Nr postępowania: **ZP/29/2024**
Nr rejestru: **DO/Z.26.37.1.2024**

Dotyczy: **Postępowania w sprawie zamówienia publicznego pn. „Zestaw aparatury do badania bezpieczeństwa biernego”.**

**Odpowiedzi na pytania
wraz z informacją o zmianie treści SWZ**

Rys. 8 schemat wyprowadzenia pinów
(widok od strony lutowanych pinów
(patrząc na wtyk od strony przewodu)

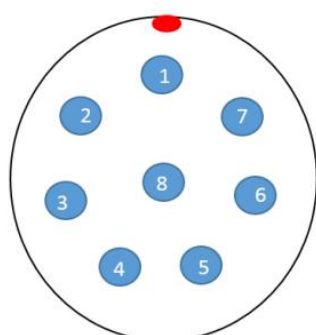
„jaki jest układ pinów w złączu LEMO FGG.1B.308?”

Zamawiający wyjaśnia, iż schemat wyprowadzeń pinów dla wtyków czujników opisanych w pkt. 1, 5, 6 i 9 przedstawiono na Rys. 8 Załącznika 1.1 do SWZ:

8 PIN LEMO FGG.1B.308 (czujniki)

- 1- Excitation -
- 2- Excitation +
- 3- Signal-
- 4- Signal +
- 7- Ekran
